個別技術要件検討 「周波数変動時の発電出力 一定維持・低下限度」

2023年2月27日

電力広域的運営推進機関

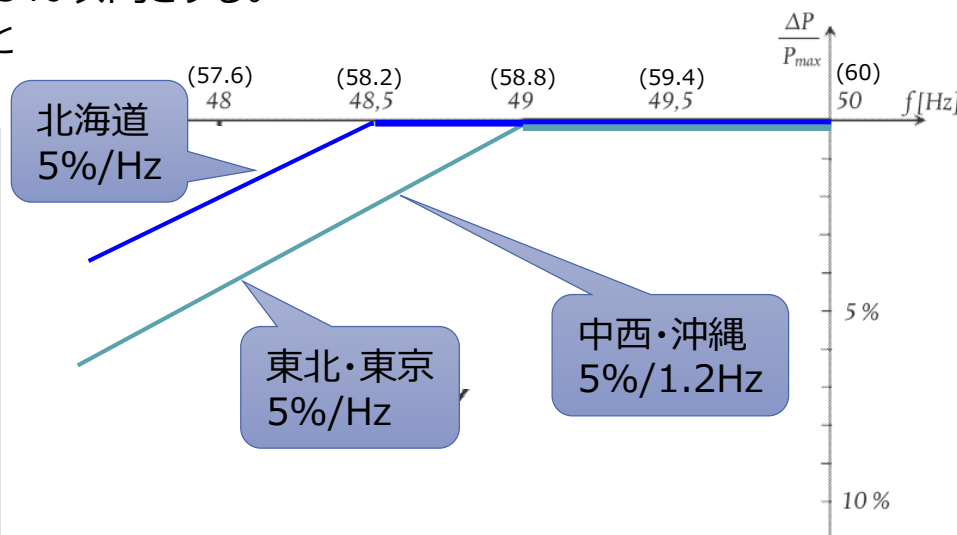
周波数低下時に発電出力の低下幅を限定することや一度出力低下しても回復するための出力低下防止機能を規定する。

許容する低下幅は、49Hz（北海道:48.5Hz、60Hz系統：58.8Hz）までは0%、

49Hz（北海道:48.5Hz、60Hz系統：58.8Hz）以下については、

1Hz（60Hz系統：1.2Hz）低下するごとに5%以内とする。

②系統連系技術要件の改定案（新旧対照表）

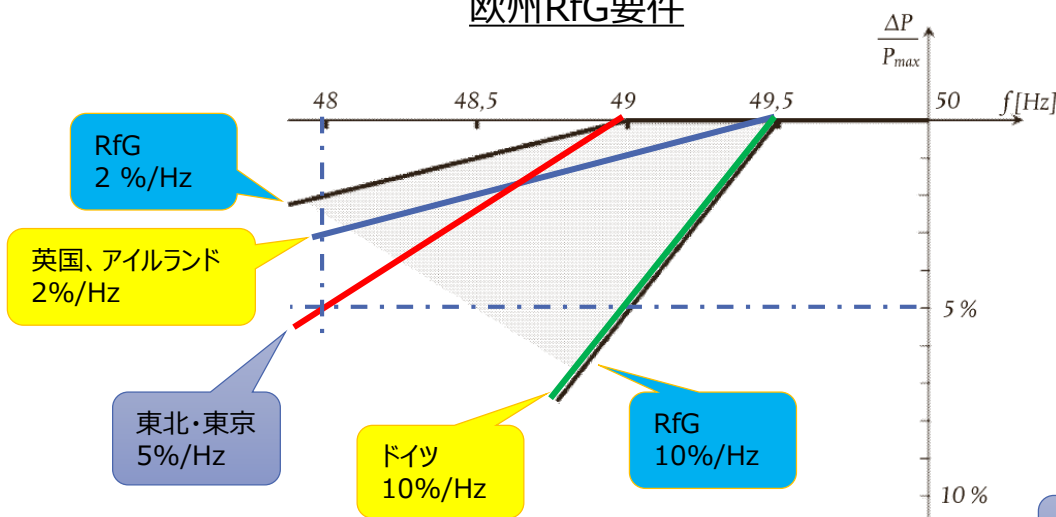
2023.4改定予定	今回改定案
14. 発電機運転制御装置の付加（特別高圧） (2) 周波数調整のための機能 ⑤.出力低下防止機能 100MW以上(沖縄は35MW以上)の火力発電設備は、周波数49.0Hz（北海道:48.5Hz, 60Hz系統：58.8Hz）までは発電機出力を低下しない、周波数49.0Hz（北海道:48.5Hz, 60Hz系統：58.8Hz）以下については、1Hz（60Hz系統：1.2Hz）低下するごとに5%以内の出力低下に抑える、もしくは、一度出力低下しても回復する機能または装置を具備すること。	14. 発電機運転制御装置の付加（特別高圧） (2) 周波数調整のための機能 ⑤.出力低下防止機能 100MW以上(沖縄は35MW以上)の火力発電設備およびコジェネ設備は、周波数49.0Hz（北海道:48.5Hz, 60Hz系統：58.8Hz）までは発電機出力を低下しない、周波数49.0Hz（北海道:48.5Hz, 60Hz系統：58.8Hz）以下については、1Hz（60Hz系統：1.2Hz）低下するごとに5%以内の出力低下に抑える、もしくは、一度出力低下しても回復する機能または装置を具備すること。 なお、周波数変動に鋭敏な負荷設備や、構内設備（発電用所内電源を除く）への電源供給維持のため、自立運転に移行する必要がある自家用発電設備については、対策内容を協議させていただきます。 XX. 発電機運転制御装置の付加（高圧、低圧） (1) 周波数調整のための機能 ①出力低下防止機能 火力発電設備およびコジェネ設備は、周波数49.0Hz（北海道:48.5Hz, 60Hz系統：58.8Hz）までは発電機出力を低下しない、周波数49.0Hz（北海道:48.5Hz, 60Hz系統：58.8Hz）以下については、1Hz（60Hz系統：1.2Hz）低下するごとに5%以内の出力低下に抑える、もしくは、一度出力低下しても回復する機能または装置を具備すること。 なお、周波数変動に鋭敏な負荷設備や、構内設備（発電用所内電源を除く）への電源供給維持のため、自立運転に移行する必要がある自家用発電設備については、対策内容を協議させていただきます。
